# 第1回会議を受けての東京電力に対する追加意見等

資料6

# No.2地下貯水槽周辺汚染土の除去について 【添付2】

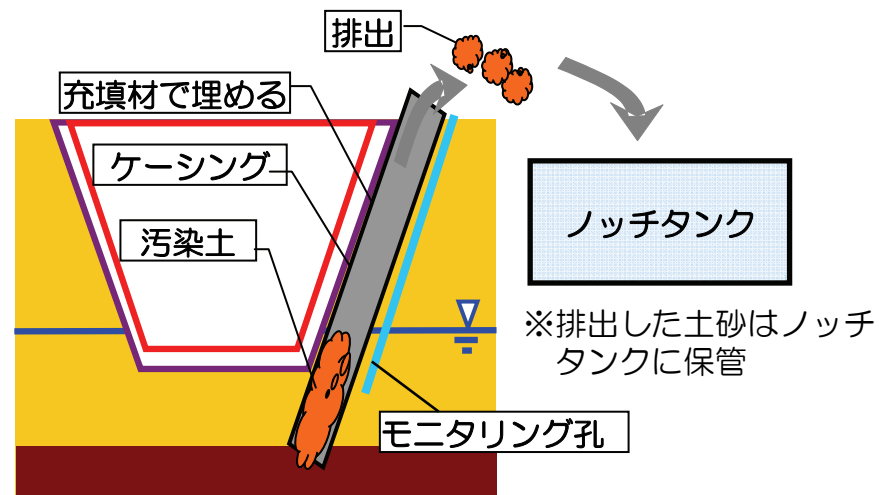
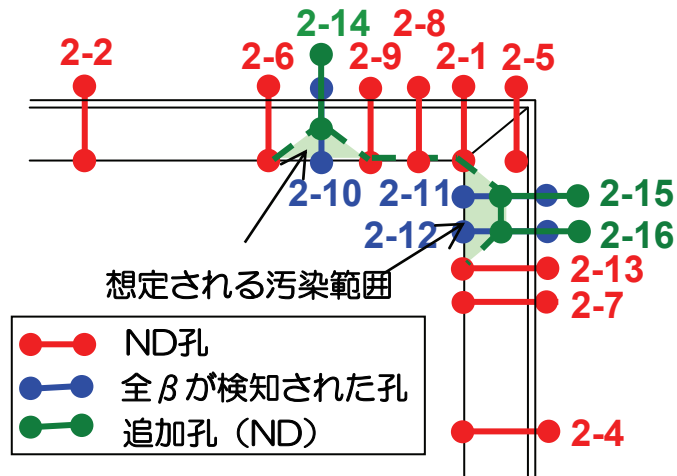
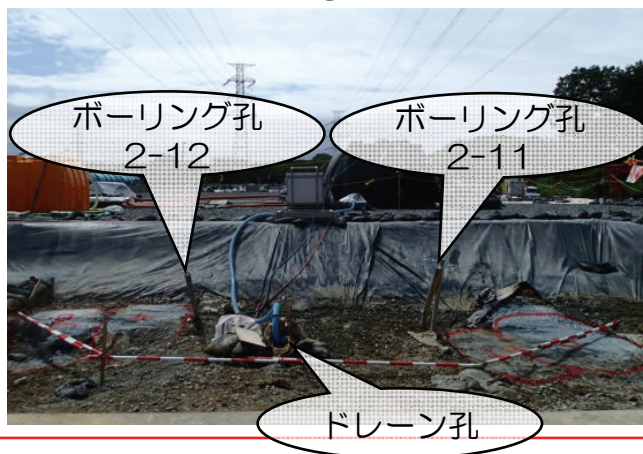
20	<p>地下貯水槽の漏洩は、近くを斜めに掘った井戸でモニタリングできるわけではない。底部からの漏洩も十分考えられる。地下貯水層周辺の地層を理解した上で、地下水流動を把握し、漏洩より水で適切にモニタリングすること。これは地下水バイパスの理解・協力にも不可欠なことである。</p>	<p>No.2地下貯水槽周辺の調査・回収・充填は完了しており、現在、No.1地下貯水槽からの漏えい拡散範囲の調査を実施中です。その他のエリアについては汚染の確認はされておりません。現時点では、地下水バイパス孔からの汚染が確認されていないことから、現行の地下水バイパスからの汲み上げを予定しております。          なお、タンク近傍で斜めに掘った井戸でモニタリングは可能と考えており、漏えい箇所を特定した上で土壌の除去を実施しております。</p>
26～28	<p>様々なトラブルがあり、予定通りに廃炉作業が進まないことは理解できるが、どのような手順で廃炉作業が進められているのかこれまでの説明では全く理解できない。具体的な事項、及び条件等を踏まえて30年の廃炉過程が理解できるロードマップをエネ庁と共同して示して欲しい。住民が廃炉作業を確認できるロードマップをお願いしたい。</p>	<p>廃炉措置等に向けた中長期ロードマップについては廃炉過程において技術開発を伴う部分など不確定要素も存在しており、<u>県民のみなさまにとって見通せないというご指摘を真摯に受け止め、国とも協調しながら出来る限りご期待にそえるよう取り組んでまいります。</u></p>

- No.2地下貯水槽からの汚染水漏洩事故において、ボーリング調査により特定した汚染範囲の土壌を可能な限り除去し、グラウト材を充填する工事を7月13日より開始し、8月2日に終了。
- 除去した土壌の線量は、バックグラウンドと同程度で、漏洩に伴う汚染は明瞭にみられなかった。
